RENESAS TECHNICAL UPDATE

製品分類	システムLSI	発行番号	TN-RZ*-A0067A/J	Rev.	第1版
題名	QSPI コントローラの不具合		情報分類	技術情報	
適用製品	RZ/N1 シリーズ (詳細は下記参照)	対象ロット等	関連資料	RZ/N1 シリーズ ユーザーズマニュアル (詳細は下記参照)	
		全ロット

① AHB デコード機能動作不具合

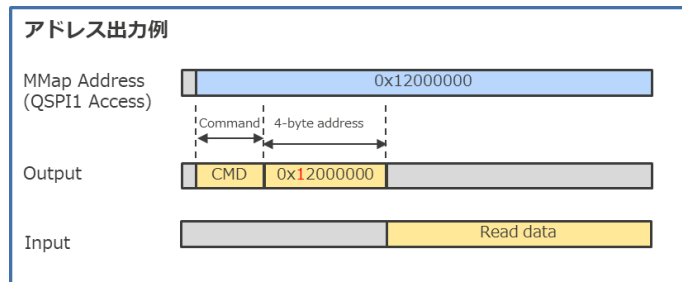
NoC から入力されたアドレスをデコードし、ハードウェアで外部チップセレクト(CS)を切り替える機能 (AHB デコード機能) が正しく動作しません。QSPI1 において、各 CS サイズを 64MB 設定し、AHB デコード機能を使用した場合の動作を以下に示します。

※MMap Address = Memory Mapped Address

AHB デコード機能を使用せず、ソフトウェアにより CS を制御することで、RZ/N1 に接続している任意の外部 QSPI デバイスにアクセスすることができます。

QSPI コントローラのレジスタにより、AHB デコード機能を無効にし、CS を選択します。

- AHB デコードイネーブルビット(`config_reg.enable_ahb_decoder_fld`) = 0 に設定
- ペリフェラルチップセレクトライン(`config_reg.periph_cs_lines_fld`)で CS 選択
 - ・ ペリフェラル選択デコード(`config_reg.periph_sel_dec_fld`) = 0 の場合
 - `periph_cs_lines_fld` に応じて、1 つの CS を選択
 - `xxx0b` : `QUAD_CS_N[3:0]` = 1110b
 - `xx01b` : `QUAD_CS_N[3:0]` = 1101b
 - `x011b` : `QUAD_CS_N[3:0]` = 1011b
 - `0111b` : `QUAD_CS_N[3:0]` = 0111b
 - `1111b` : `QUAD_CS_N[3:0]` = 1111b (ペリフェラルの選択なし)
 - ・ ペリフェラル選択デコード(`config_reg.periph_sel_dec_fld`) = 1 の場合 :
 - `periph_cs_lines_fld` 値がそのまま `QUAD_CS_N[3:0]` に反映

② 4-byte アドレス出力時の不正アドレス出力

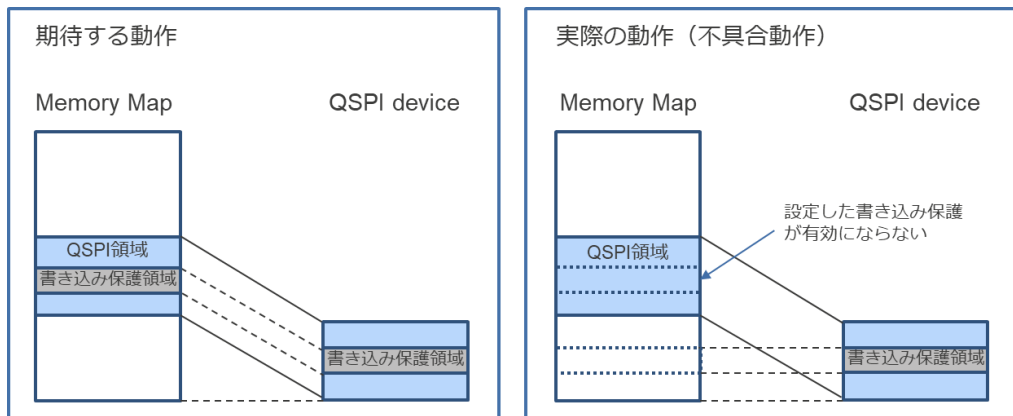
16MB より大きい QSPI デバイスを接続する場合、4-byte のアドレス出力が必要となります。RZ/N1 シリーズでサポートする QSPI デバイスは最大 256MB のため、最上位 4bit は本来 4'b0 固定ですが、メモリマップアドレス[31:28]の値が反映されます。最上位 4-bit を無視する QSPI デバイスであれば問題ありませんが、QSPI デバイスの仕様によっては正常な動作とならない可能性があります。

最上位 4bit に反映されるアドレス

QSPI1 領域アクセス時: 0x1

QSPI2 領域アクセス時: 0xA (RZ/N1S 324pin のみ)

メモリマップアドレスをリマップさせることにより、オフセット無しの 4-byte アドレスを出力させることが可能です。

- アドレスリマッピングレジスタ(`remap_addr_reg`) にアドレスに加算する値を設定
 - QSPI1 領域アクセス時: `0xF0000000`
 - ※`0x100000000`【ベースアドレス】 + `0xF0000000`【加算オフセット値】 = `0x00000000`
 - QSPI2 領域アクセス時: `0x60000000`
 - ※`0xA00000000`【ベースアドレス】 + `0x60000000`【加算オフセット値】 = `0x00000000`
- QSPI 設定レジスタ(`config_reg.enb_ahb_addr_remap_fld`) = 1 に設定し、アドレスリマップ機能を有効

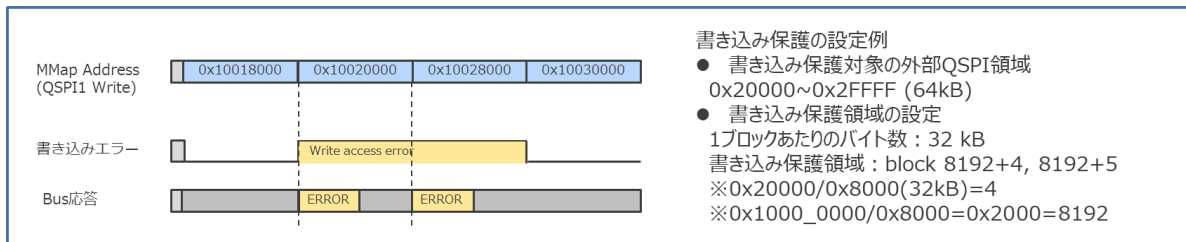
② 4-byte アドレス出力時の不正アドレス出力
